改善箇所説明図

改善措置の内容

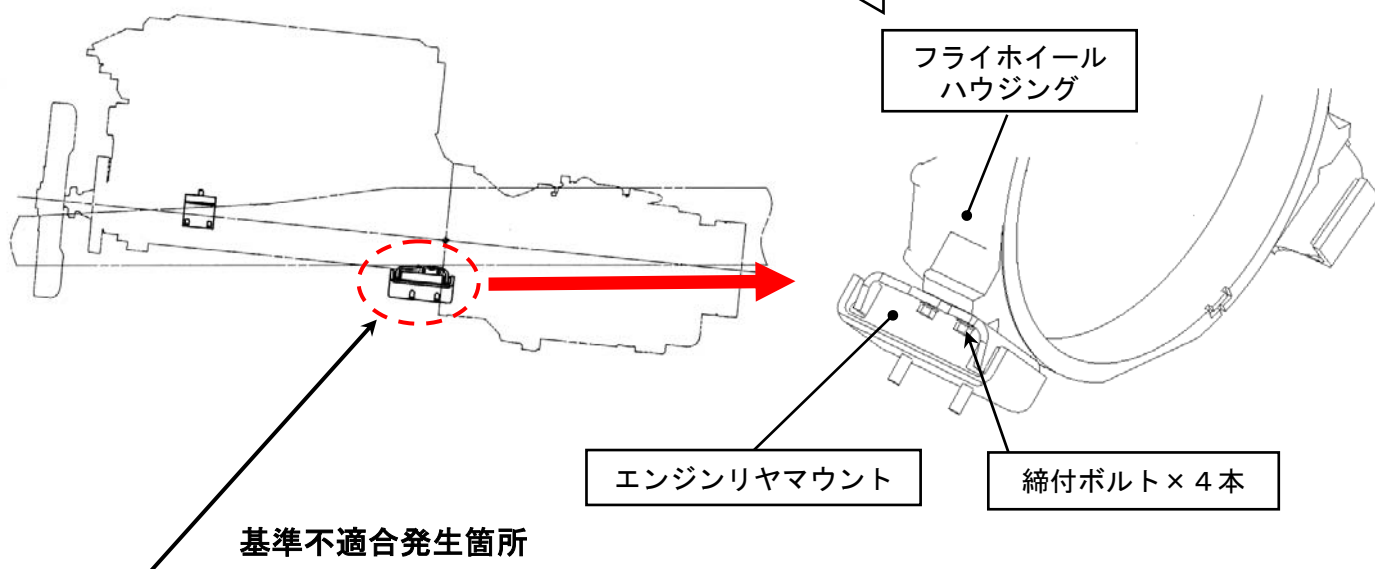
エンジンリヤマウントの座面加工が不適切なため、当該マウントの固定ボルトの軸力が不足しており、急発進・悪路走行等を繰り返した場合に、当該マウントの締付ボルトに緩みが発生するものがある。そのため、そのままの状態で使用を続けると、当該締付ボルトが脱落して、エンジン搭載位置にずれが生じ、最悪の場合、シフト操作が困難になる等、走行不能となるおそれがある。

全車両、エンジンリヤマウントの締付ボルトの締付け状態を点検し、規定トルク値内の場合には指定トルク値にて締付け、規定トルク値以下の場合には当該マウント及び締付ボルトを新品と交換する。同時にフライホイールハウジングのボルトねじ穴を点検し、損傷がある場合はフライホイールハウジングを交換する。また、片側マウントの締付ボルトの全数が脱落していた場合は、プロペラシャフトのガタ点検をする。

注：□は点検結果による交換部品を示す。
